**Заседание Окружной комиссии
по безопасности дорожного движения
префектуры Северо-Западного административного округа
города Москвы**

2026

Трикотажный пр. от д. 5 по Трикотажному пр.
до д. 3, с.12 по ул. Василия Петушкова

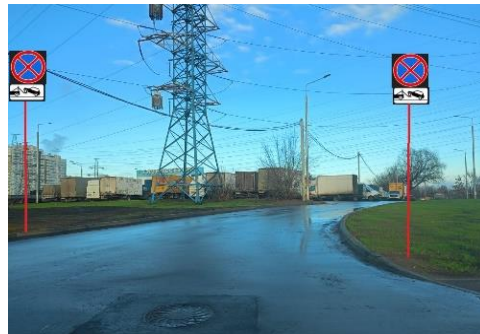
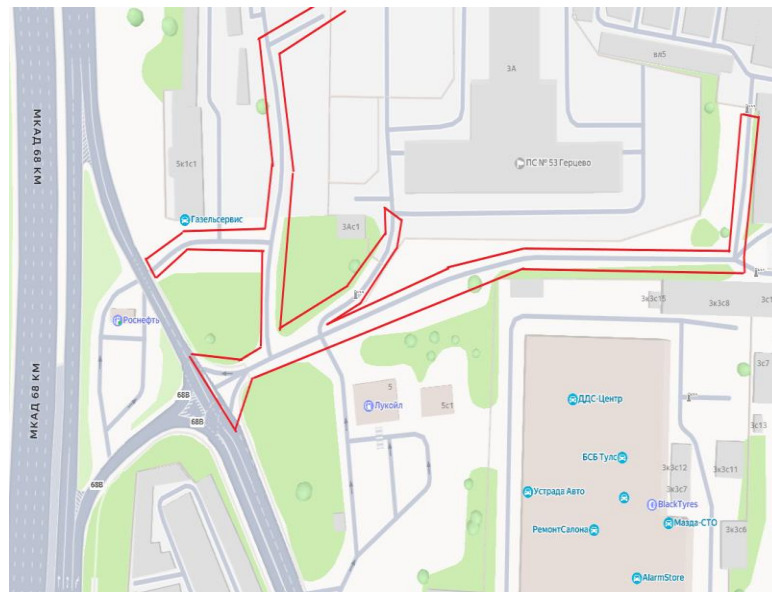
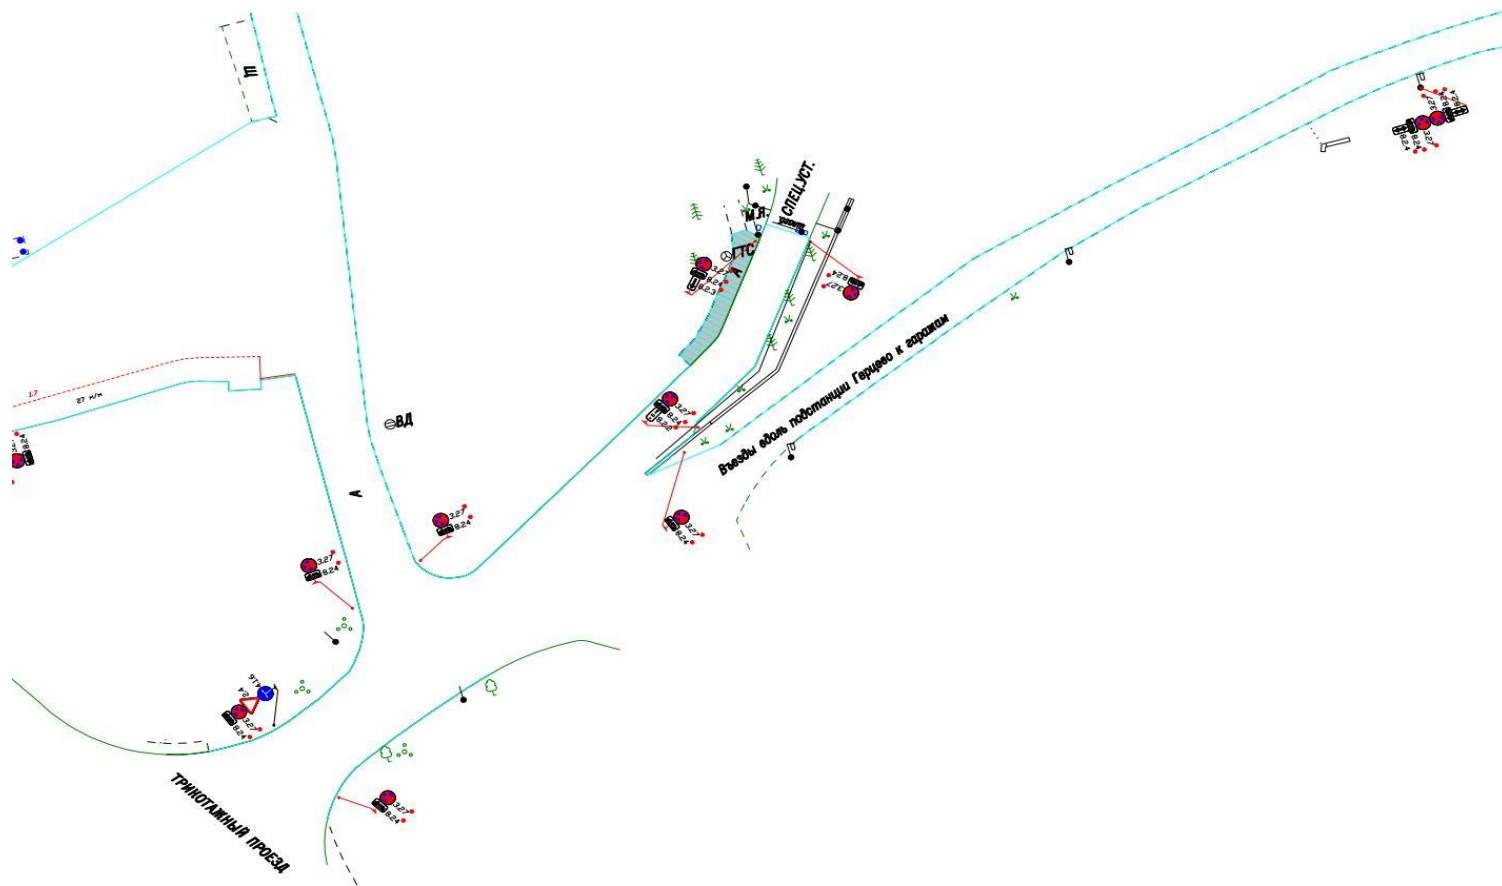
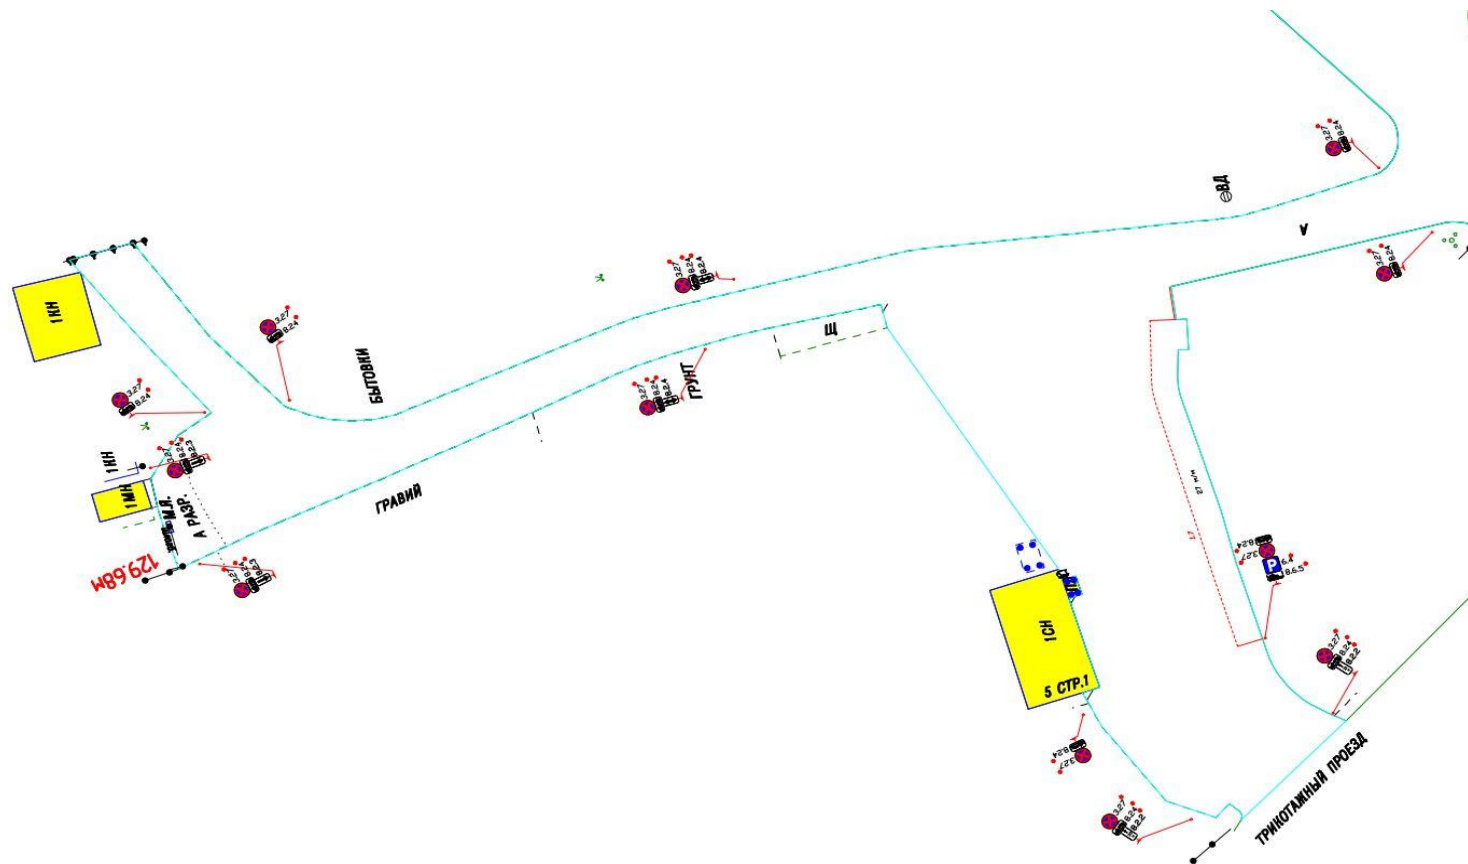
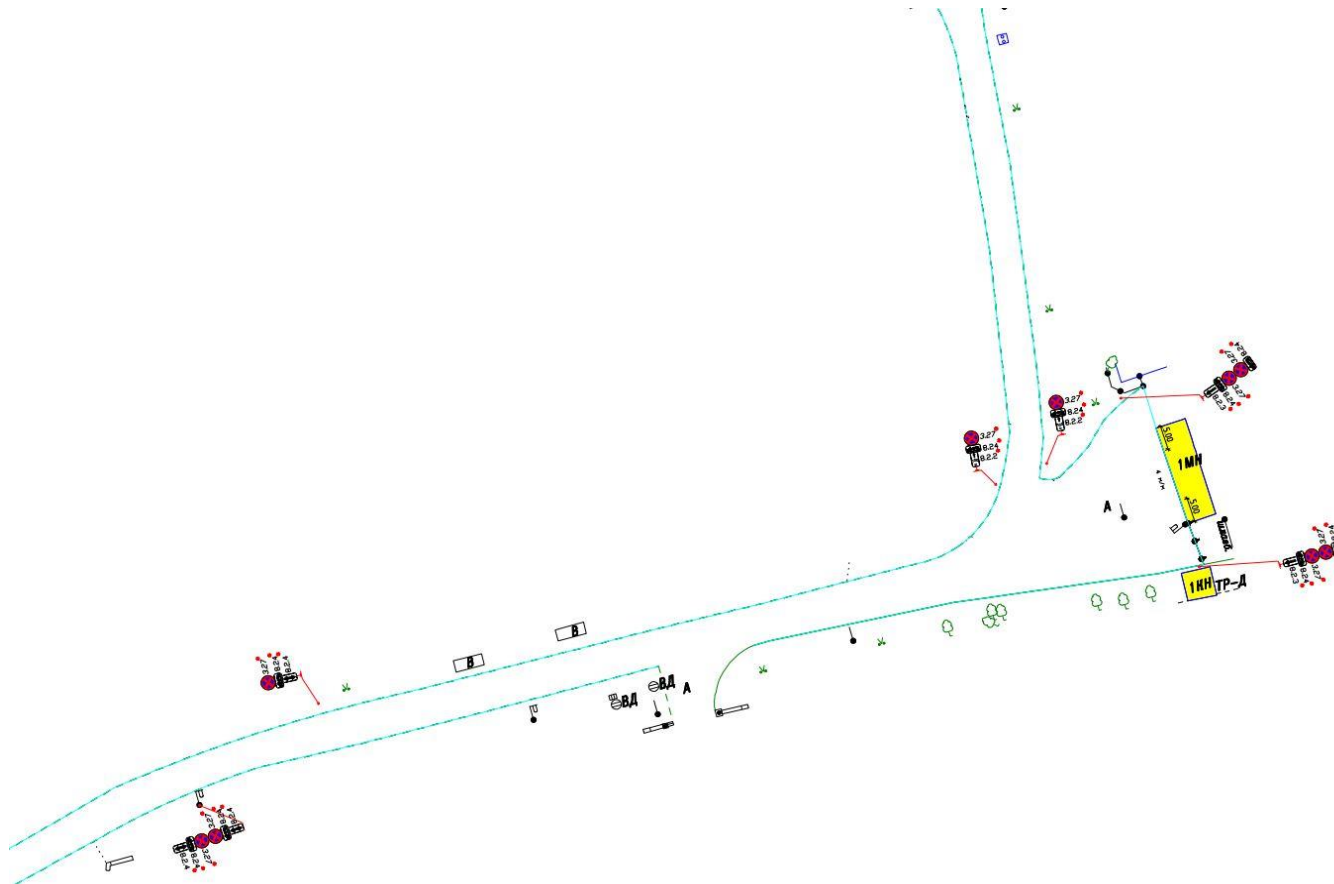
Согласование схемы организации дорожного движения

бульвар Яна Райниса, д. 43

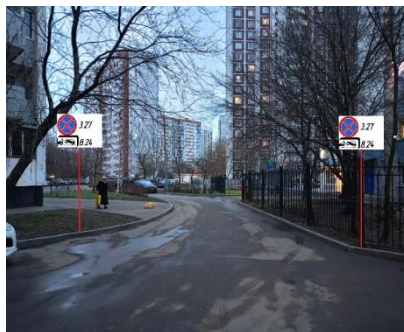
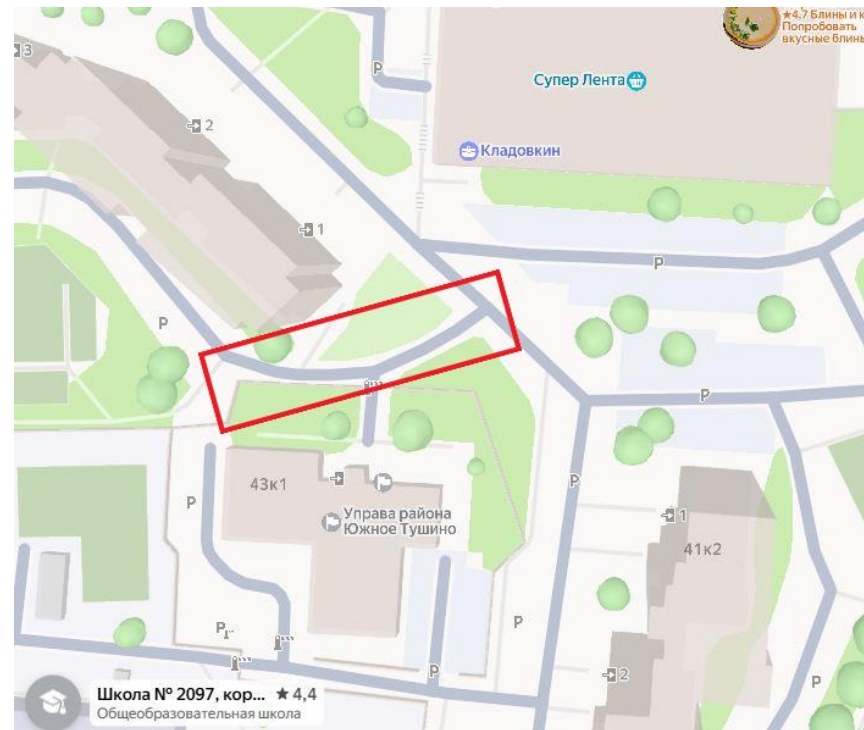
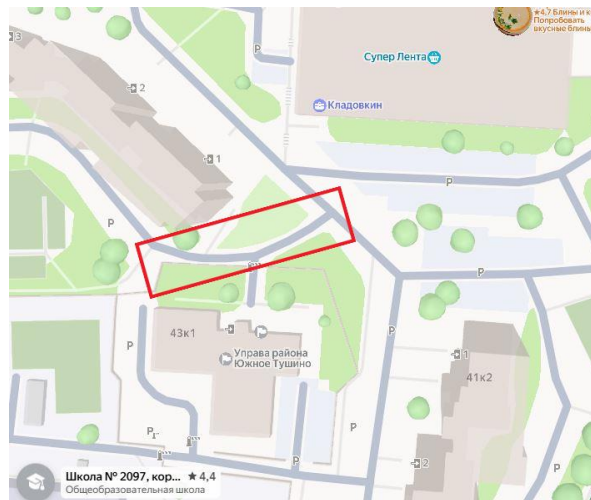
Установка дорожных знаков 3.27 «Остановка запрещена», 8.24 «Работает эвакуатор», 8.2.3 «Зона действия» ✓
